## 改善箇所説明図

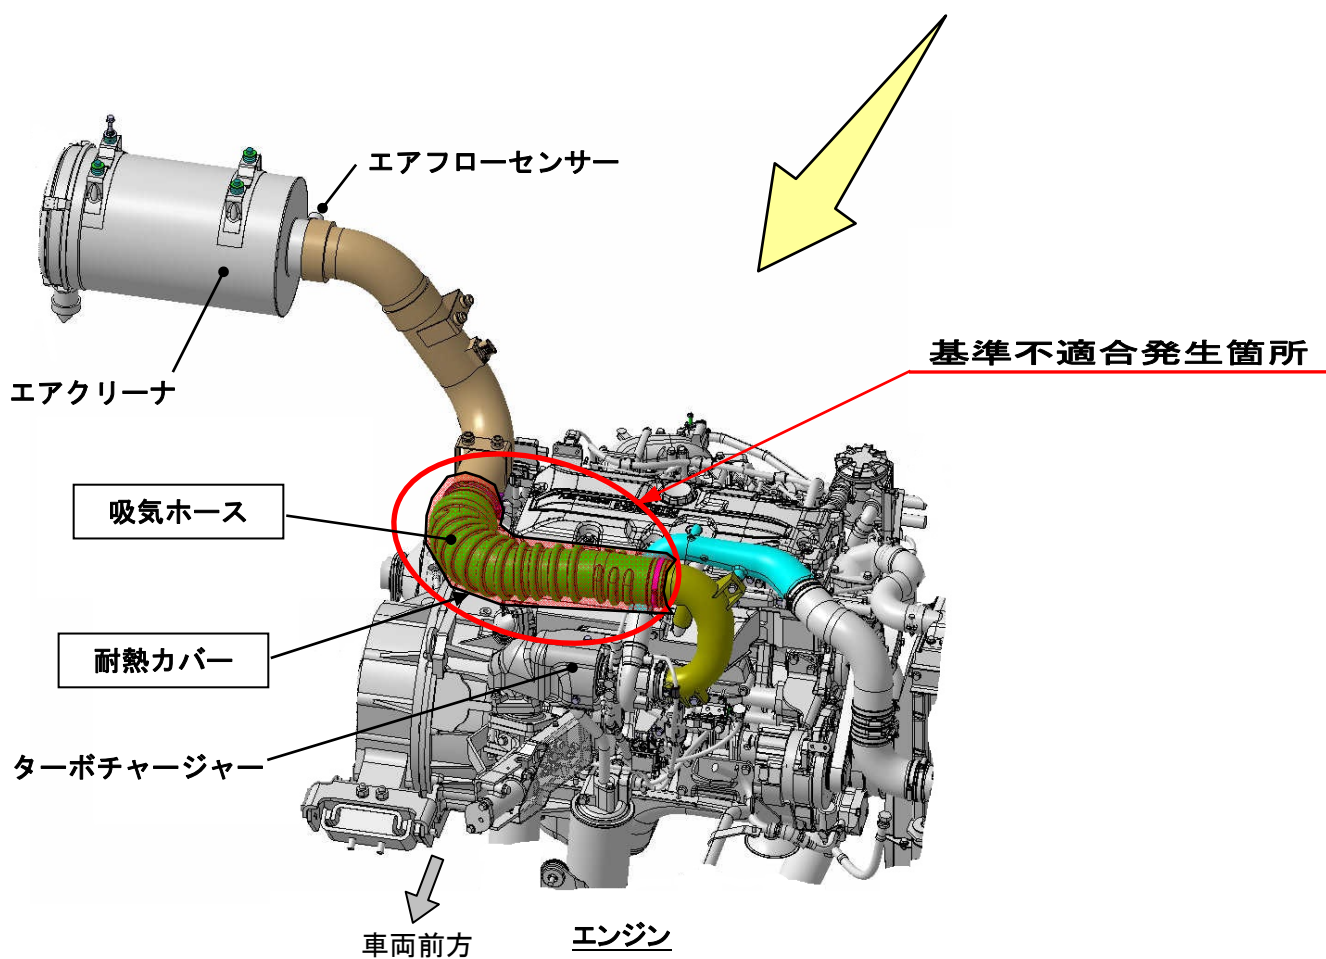
大型路線バスのHEV車において、吸気ホースとターボチャージャーとの隙間が充分確保されていないため、ターボチャージャーの発熱によって、吸気ホースのゴムが硬化するものがある。そのため、そのままの状態で使用を続けると、吸気ホースに穴があき、エアクリーナ部に装着したエアフローセンサーが検出した空気量よりも多い空気がエンジンに供給され、排出ガスが基準値を満足しなくなるおそれがある。

全車両、吸気ホースを新品に交換し、ホースの表面に耐熱カバーを追加する。

注：□ は追加または交換する部品を示す。
